Newsletter

19.2022

Dyszle ZHL7,5 - Zmiana numeru homologacji

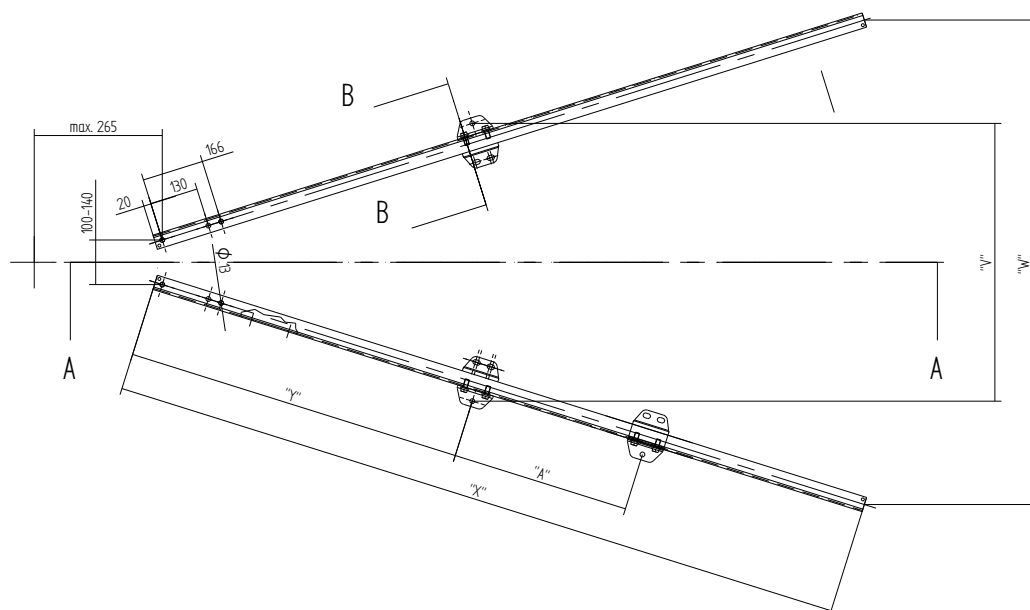
pragniemy poinformować, iż w wyniku rozszerzenia homologacji dyszla ZHL7,5 będą one występowały z nowym numerem homologacji:

E1*55R02/00*1960*00 (oznaczenie E1 55R-02 1960).

Wspomniana zmiana wynika z faktu wprowadzenia wersji „D” dyszla. Od teraz dostępny będzie dyszel ZHL7,5-D (blacha t=2,5mm). Rozszerzenie homologacji pozwoliło nam również wprowadzić kilka ulepszeń i nowinek wynikających z rozwoju produktu oraz informacji napływających z rynku od klientów

Stary numer homologacji będzie obowiązywać do wyczerpania starych zapasów magazynowych, a cała nowa produkcja będzie znakowana zgodnie z rozszerzeniem homologacji, o której informujemy.
